Granskning bdrum:

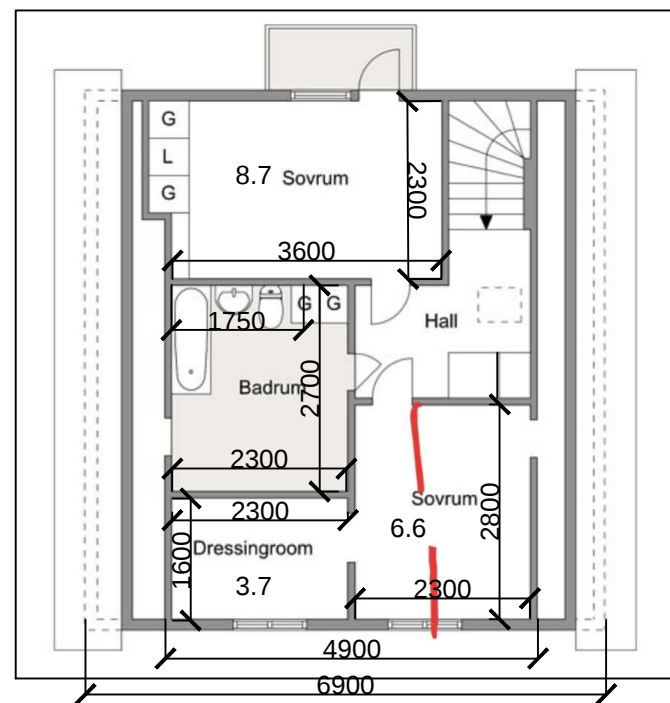
Skåpen är inte 60 x60 och det måste de inte vara.

Alla mått är osäkra här, det finns inget tillförlitligt att gå efter

Badkaret är 524 brett i nuvarande läge.

Det är ett övre plan och det saknas en linje för snedtak. Det behövs.

Du kan dubblera avståndet till skåpen från toalettstolen.

Avståndet från bad till skåp bör vara 2300 se i bild.

Vad som är innervägg och yttervägg förstår jag inte

Är streckad linje från nedre plan? Vad är mellanrummet?

Är det ett utrymme att krypa in i och delvis använda som förråd?

Ytterväggs mått på 145 låter för litet.

Jag har utgått från att skåpen är 600x600 men de varierar oerhört.
